Giudizio n° 3626 del 17/03/2022

Oggetto: Impianto per la gestione del trattamento di rifiuti non pericolosi

Tipo procedimento: Verifica di Assoggettabilità a VIA ai sensi dell'art. 19 del D.Lgs. 152/06 e ss.mm.ii.

**030FER S.r.l.
Impianto per la gestione e del trattamento di rifiuti non pericolosi**

Stralcio planimetria Rev 02 (Sistema trattamento delle acque)

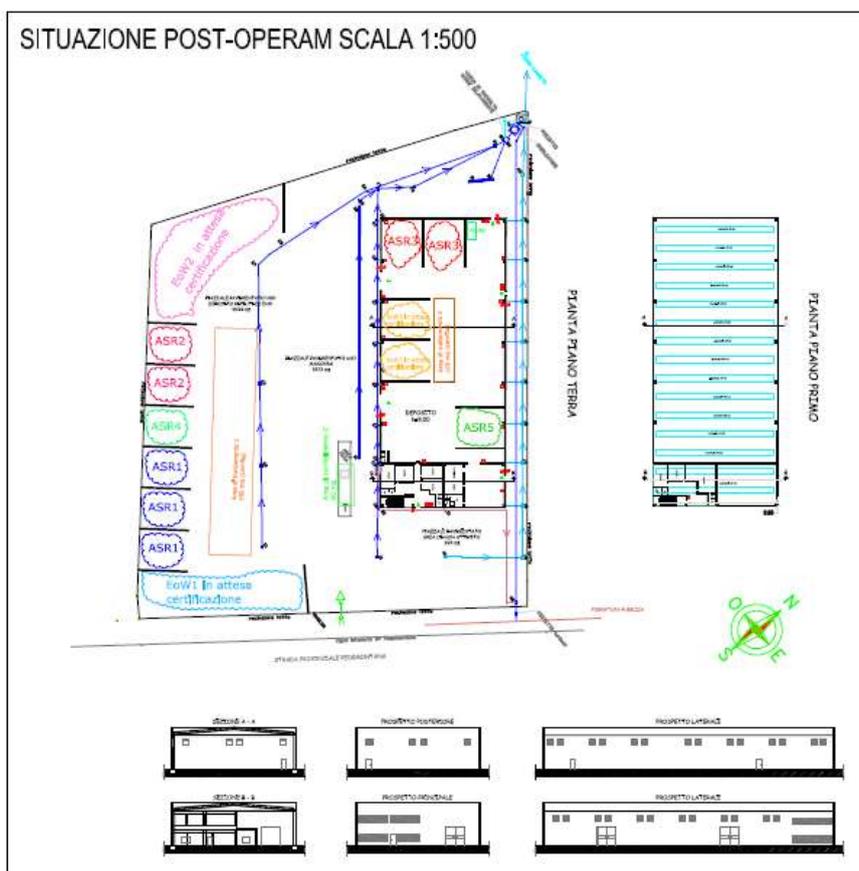
In merito alla richiesta di cui al terzo punto del Giudizio n.3357/2021 *“va chiarita la natura del corpo idrico, Fosso Canneto, sia ai fini dell’applicazione della L.R. 18/83 e ss.mm e ii. che per la valutazione della possibilità di recapito dello scarico”,* il tecnico dichiara che la problematica in questione è superata in relazione alla collocazione degli scarichi in Pubblica fognatura Progetto definitivo rev_02 e degli Elaborati grafici rev_02 allegati all’integrazione).

In merito alla richiesta di cui al sesto punto del Giudizio n.3357/2021 “è necessario chiarire il sistema di trattamento delle acque in relazione alle attività svolte sul piazzale”, il tecnico ritiene che la planimetria allegata Rev_02 e il Progetto definitivo rev_02 (pag. 6, paragrafo 2.1.6,) allo SPA trattano tale argomento compiutamente.

In merito alla richiesta di cui all’ottavo punto del Giudizio n.3357/2021 “nel caso in cui nell’area non fosse presente un sistema fognario, è necessario presentare una planimetria con l’indicazione del percorso dei reflui, dal pozzetto fiscale di controllo fino all’immissione nel corpo recettore finale, e chiarire il sistema di gestione dei reflui provenienti dai servizi igienici”, il tecnico dichiara che la planimetria allegata allo SPA indica il percorso dei reflui, dal pozzetto fiscale di controllo fino all’immissione nel corpo recettore finale, e chiarisce il sistema di gestione dei reflui provenienti dai servizi igienici che confluiscono in pubblica fognatura. (vedasi precedente planimetria).

Il piazzale antistante all’opificio, sarà utilizzato in parte ad uso deposito rifiuti ed EoW e la restante parte ad uso transito e manovra automezzi. Le pendenze delle diverse porzioni del piazzale sono tali da convogliare le acque meteoriche raccolte in superficie separatamente a distinte reti di raccolta e convogliamento. In particolare la porzione di piazzale pavimentato a uso “transito e manovra” ha un sistema di raccolta realizzato per mezzo di caditoie (A1-A10 in planimetria) con telaio a griglia quadri in ghisa classe C250; le acque raccolte, per mezzo di tubazioni in PVC, vengono convogliate direttamente allo scarico (Pubblica Fognatura) mediante passaggio finale nel pozzetto I.

Le acque meteoriche raccolte sulla superficie del piazzale destinato a uso “deposito rifiuti ed EoW” sono captate e convogliate da caditoie e da griglie a correre, poste in corrispondenza della linea di compluvio determinata dalle pendenze contrapposte del piazzale. Le stesse confluiranno tutte in una vasca di raccolta (G2-B3), quelle di prima pioggia transiteranno in un disoleatore (H1) per poi passare in un pozzetto di campionamento (H2) mentre quella di seconda pioggia per stramazzo si congiungeranno con le acque meteoriche (pozzetto I) ed essere convogliate nel Fosso – Canneto.

Di seguito e sulla base della planimetria con schema fognario di progetto si riporta una schematizzazione del recapito finale per tipologia di reflui:
